## **A13 : COMPLÉMENT DU DEMI-DIFFUSEUR D'HEUDEBOUVILLE (27)**

**PIÈCE H3 – AVIS DE L'AE ET MÉMOIRE EN  
RÉPONSE**

### Avis délibéré de l'Autorité environnementale sur le complément du demi-échangeur d'Heudebouville de l'autoroute A 13 (27)

n°Ae : 2020-51

Figure 16 : Émission de GES en phase travaux

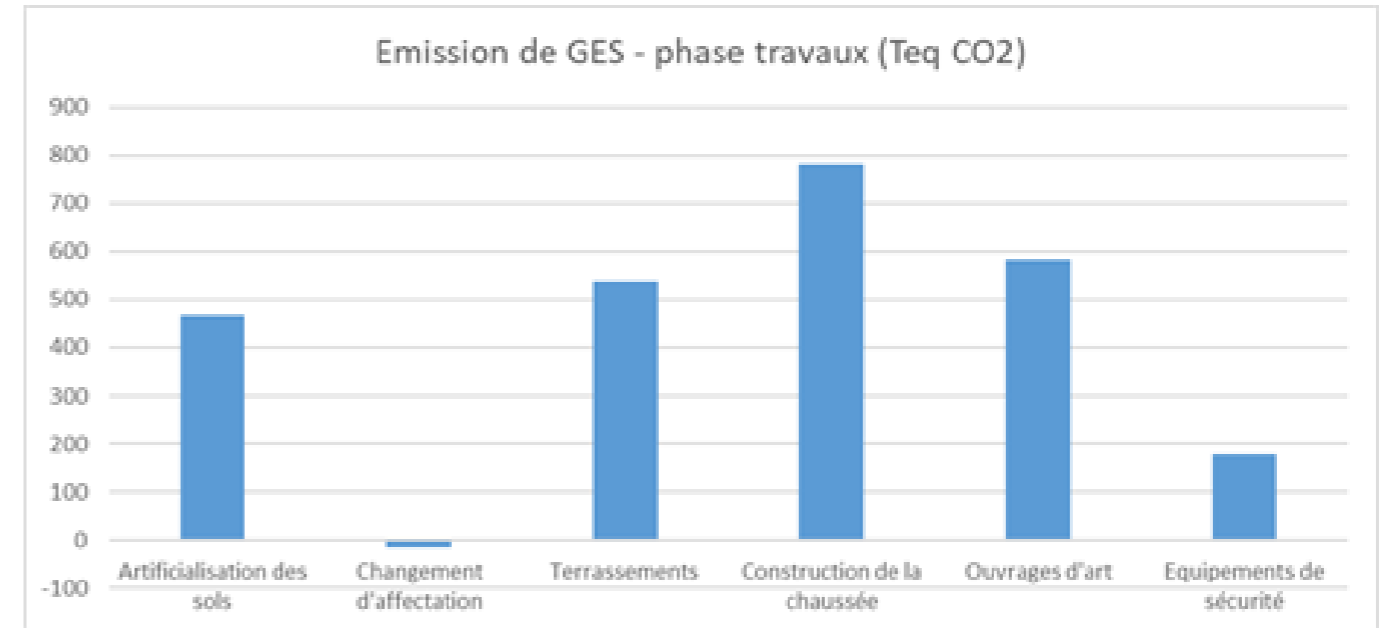
- de conduire une analyse approfondie des émissions de polluants atmosphériques, de gaz à effet de serre et des consommations d'énergie, assortie de mesures d'évitement, de réduction et de compensation.

Les émissions de GES en phase travaux ont été évaluées à l'aide d'un tableur, outil d'application du guide d'évaluation des émissions de GES produit par le CEREMA. Il permet d'estimer les émissions de GES des phases de construction pour différents postes. Les travaux liés au projet émettront ainsi environ 2531 Teq CO<sub>2</sub>.
